Keuringsverslag van een elektrische laagspanning- en zeer lage spanningsinstallatie

NIET CONFORM

Straatnaam	Binnenstraat
Huisnummer	107
Busnummer	
Postcode	9300
Gemeente	Aalst
Land	België

Controlebezoek van een oude huishoudelijke elektrische installatie van een wooneenheid bij verkoop op vraag van de verkoper volgens (KB 08/09/2019) - AREI Boek 1- 8.4.2. en 8.2.1. en 4.2.4.3.

Afbeelding schakel- en verdeelbord:

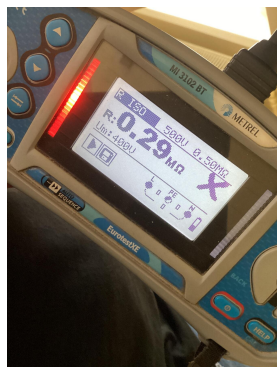
- 15.09 De genaakbare, naakte onder spanning staande delen zijn onvoldoende afgeschermd. (Boek 1 Afdeling 5.1.4. en 4.2.2.3.)
 - 15.10 Niet gebruikte invoeringen van het verdeelbord zijn niet correct of onvoldoende afgedicht. (Boek 1 Afdeling 5.1.4. en 4.2.2.3.)

- 18.18 De kleurcode van de leidingen dient gerespecteerd te worden. De voormelde kleurcombinatie moet aanwezig zijn over de gehele lengte van de geïsoleerde geleider (Boek 1 Onderafdeling 5.1.6.2.) Aarding in de kast.

- 19.03 De verbindingen dienen verwezenlijkt te worden in borden, verbindingsof aftakdozen, aan de klemmen van schakelaars, contactdozen of verlichtingsarmaturen. (Boek 1 Onderafdeling 5.2.6.1.) Onderaan kast

I: Max 2 aansluitingen per automaat.
